## 東京電力ホールディングス株式会社福島第一原子力発電所の実施計画 変更認可申請（ALPS処理水の海洋放出時の運用等）に係る 審査書案の取りまとめ

令和5年2月22日  
原子力規制庁

(別 紙) 東京電力ホールディングス株式会社福島第一原子力発電所特定原子力施設に係る実施計画の変更認可申請（ALPS処理水の海洋放出時の運用等）に係る審査書案

# 東京電力福島第一原子力発電所の実施計画変更認可申請 (ALPS処理水の海洋放出時の運用等)に係る審査の概要

図2. 測定・評価対象核種の選定の考え方（フロー）

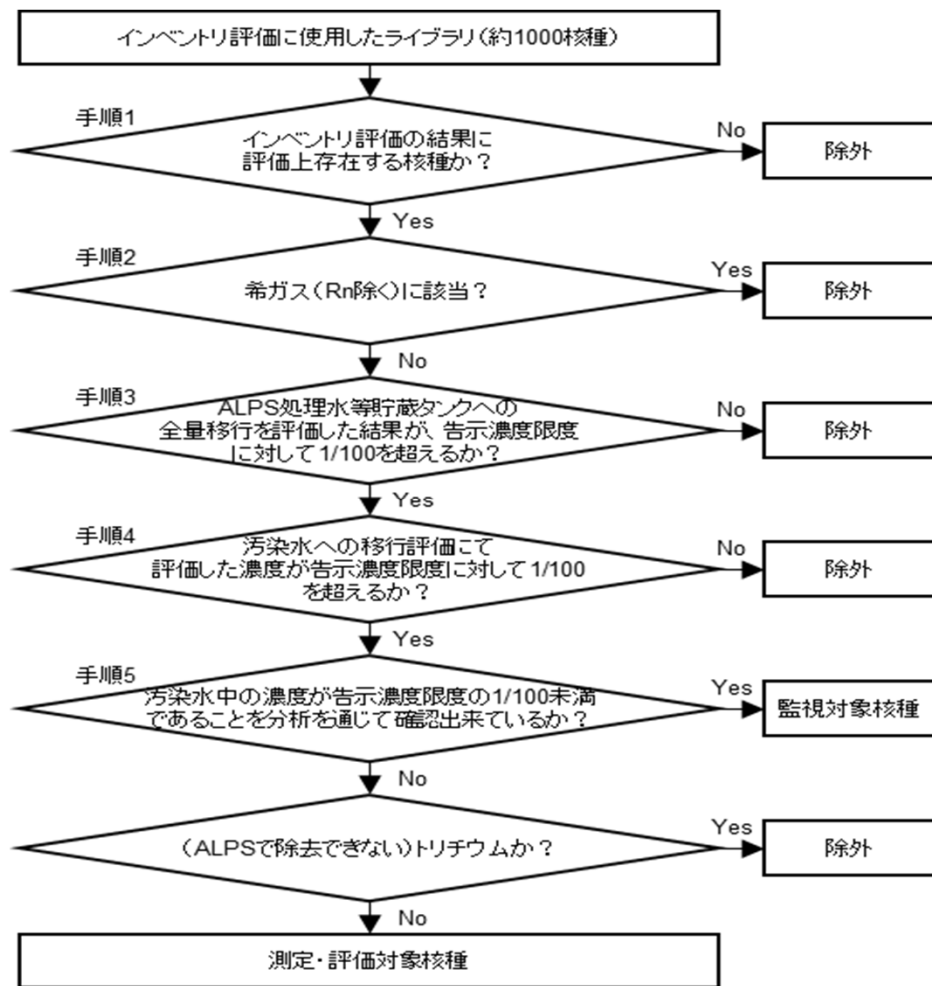
- 汚染水中に有意に存在する可能性がある放射性物質として核分裂生成物や放射化生成物を網羅的に検討していること【手順1】
- 減衰も考慮した上で、放射性物質が汚染水に①全量移行したと仮定した場合、②現実的な量が移行した場合、と段階を踏んで汚染水中の放射性物質の濃度を評価していること【手順1～4】
- 信頼性を有する分析結果を用いて汚染水の放射性物質の濃度を評価していること【手順4及び5】
- 各手順で残る放射性物質と除外する放射性物質の線量の寄与を考慮して判断基準値を設定していること【手順3及び4】
- 今後の廃炉作業の進捗によって汚染水の状況に変化が生じる可能性を踏まえ、継続的に汚染水等の分析を行い、定期的に測定・評価対象核種の妥当性を確認するとしていること【手順1～5】

などから、図2の考え方（フロー）は、汚染水中に有意に存在する可能性のある放射性物質を特定し、測定・評価対象核種を選定するものとして妥当であることを確認した。
